Fra: Rune Kristoffersen <rune.kristoffersen@villanger.no>
Sendt: 7. september 2016 05:44
Til: Arne Helgesen; Anne Lise Molvik
Emne: VS: Murar på gbnr 134/449
Vedlegg: Gjennomfoeringsplan.pdf

Fra: Arne Helgesen [<mailto:HELA@lindas.kommune.no>]
Sendt: 21. juni 2016 09:49
Til: Anne Lise Molvik; Rune Kristoffersen (rune.kristoffersen@villanger.no)
Kopi: Linda Hammersvik Folkestad; Atle Dingen; Siril Therese Sylta
Emne: SV: Murar på gbnr 134/449

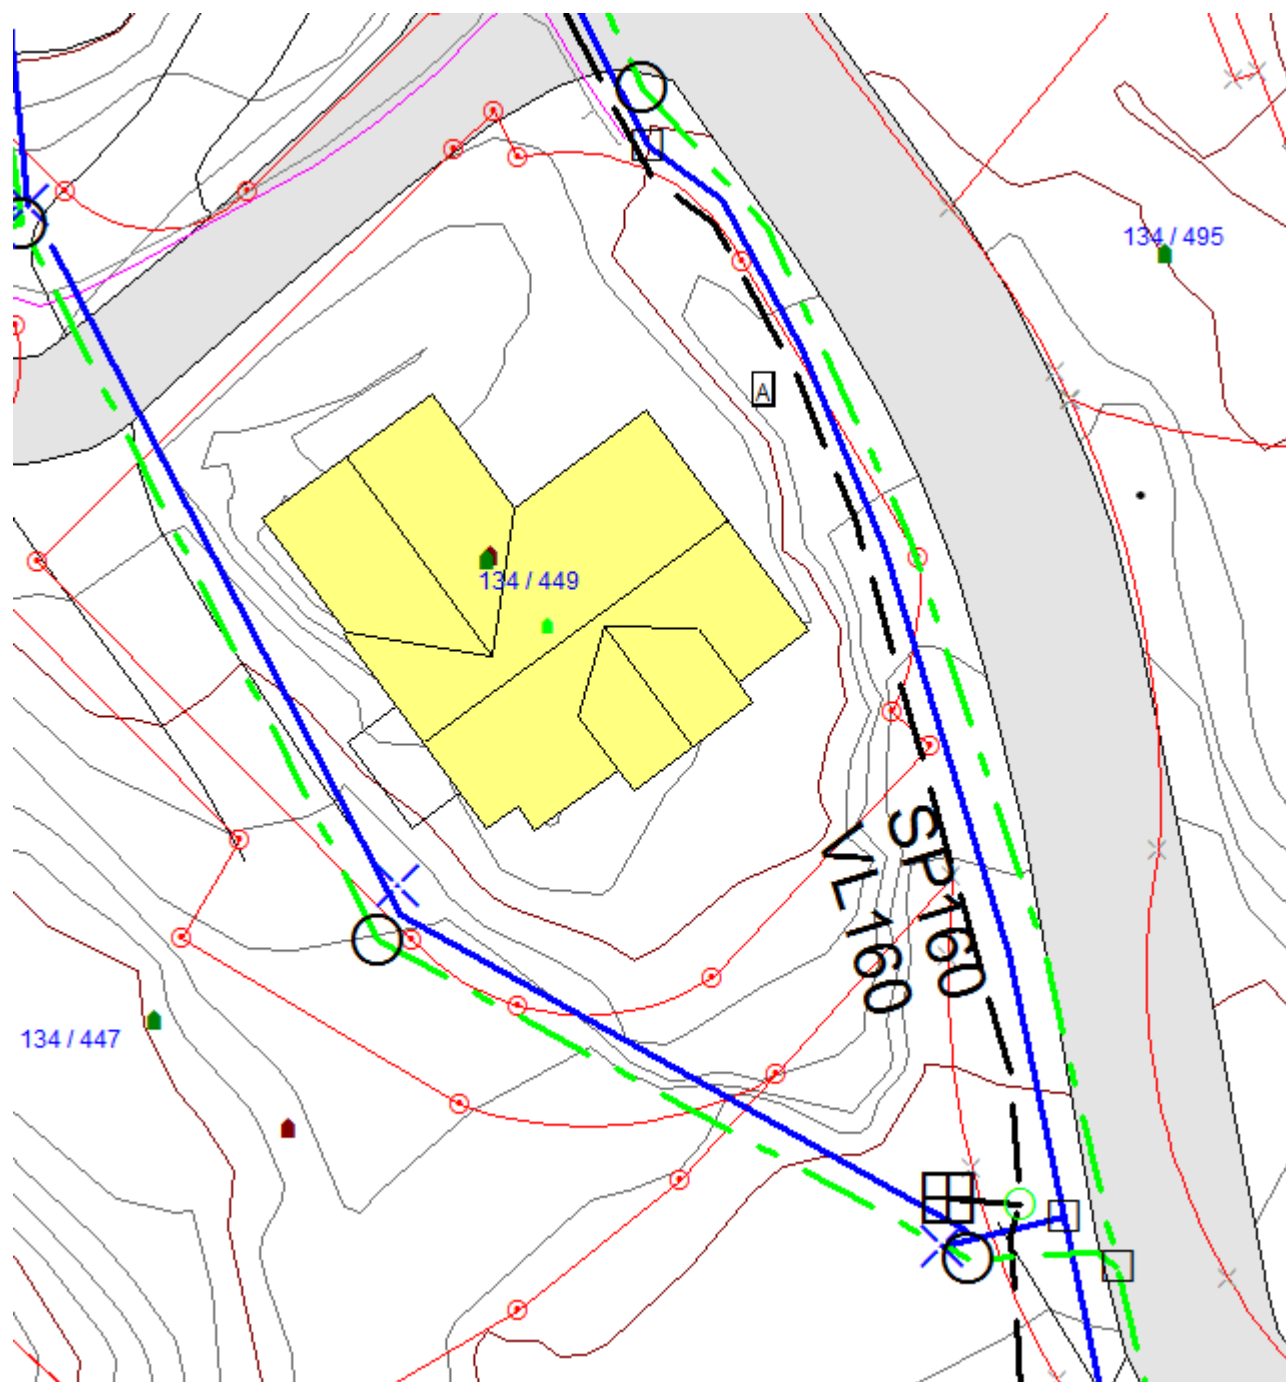
Har sett litt på denne saka, no har entreprenør gravd seg inn til fjell v. pkt. A. Då er dei 2,7 m. frå asfaltkant fortau v. pkt.A. Dersom muren skal forankrast på fjell, må den trekkes inn 2,7 m. frå innerkant fortau. Dersom det er slik dei har tenkt å gjera dette, er det ingen problem for oss på teknisk VA, og gi ein dispensasjon frå avstandskrav til kommunale leidningar i veg. Ber om at Rune Kristofersen bekreftar dette. Da kan Linda Folkestad gjera eit vedtak om disp frå avstansdskrav til kommunale leidningar.

Dei har avdekka spillvasskum som felles privat leidning går ut frå denne har eg lagt inn ca plassering. I følge Stendal som hadde dette anlegget, går vatn og avløp i rett strekk mellom spillvannskummer, for utsett av at dette er korrekt, ligg felles privat vl og sp leidning ca slik eg no har lagt det inn på kartet.

Den nye muren må ikkje hindre tilkomst til drift og vedlikehald av felles privat leidning til felt 7. Frå det nor/vestre hjørnet av huset er det ikkje meir enn ca 2. m

Bekrefter også for VA at vi holder nødvendig avstand fra asfalt kant for forankring i fjell. (I tilfellet der det nå er gravet fram fjell blir avstand ca 2,7m. underveis i arbeidet vil det bli dokumentert fjell forankring med foto.

Nøyaktig plassering på mur blir vanskelig og tegne inn på en situasjonsplan nå da vi må avdekke fjell for å få plassering.

Vi vil måle dette inn når mur er etablert og sende inn oppdatert situasjonsplan sammen med annen dokumentasjon.

På vest side av bolig der mur krysser ledningsnett vil det bli etablert en mur som enkelt kan fjernes ved behov
